REPOSICIÓN E INSTALACIÓN DE LAS CABINAS DE LAS SUBESTACIONES TRANSFORMADORAS DEL ANILLO DE MEDIA TENSIÓN Y CENTRO DE RECEPCIÓN Y MEDICIÓN DE LA DEPURADORA DEL BAIX LLOBREGAT

Nº Exp.: AB/2025/137

25/7/2025

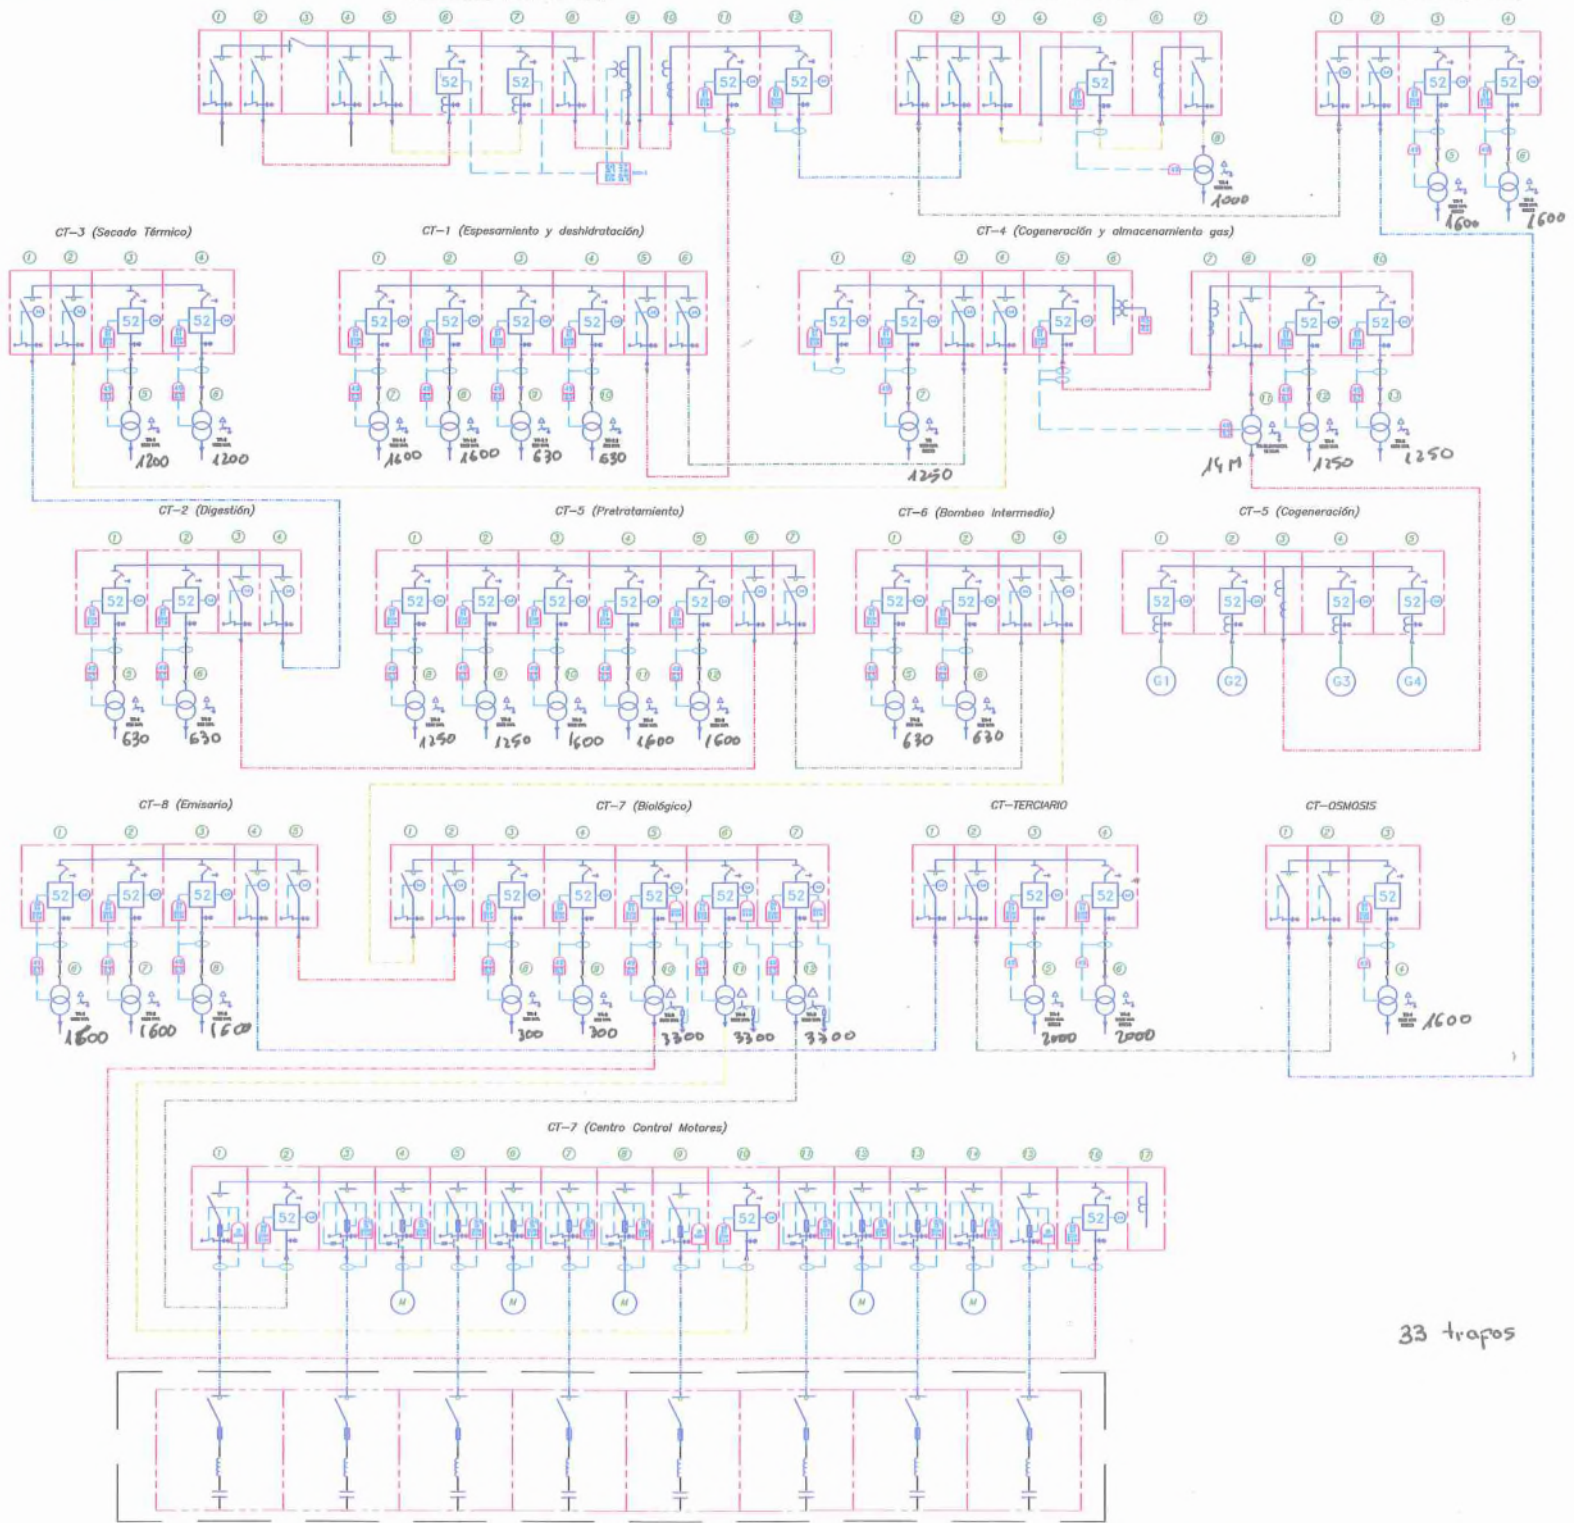
2	<p>Se pide aclaración sobre: En el cuadro de partidas del presupuesto se hace referencia reiterada al punto 3.2 del PPT (por ejemplo, en los apartados 3.t2.E, 3.2.F, 3.2.G, etc.) como base técnica para el suministro, instalación y puesta en servicio de distintos tipos de celdas de media tensión y armarios de telemando. No obstante, tras revisar el Pliego de Prescripciones Técnicas, no hemos localizado dicho punto 3.2 ni los subapartados mencionados. ¿Podrían confirmar si se trata de un error en la numeración, si existe documentación complementaria que contenga dicho apartado, o si es necesario que se emita una aclaración o corrección al respecto?</p>	<p>Se trata de un error de numeración, no existe documentación complementaria, sino que la documentación es la referida en el PPT.</p>
3	<p>Se pide información sobre: ¿Podrían aportar un PDF con los esquemas unifilares de la instalación? Al principio del PPT viene el esquema unifilar pero no se ve con mucha claridad.</p>	<p>Se adjunta unifilar.</p>
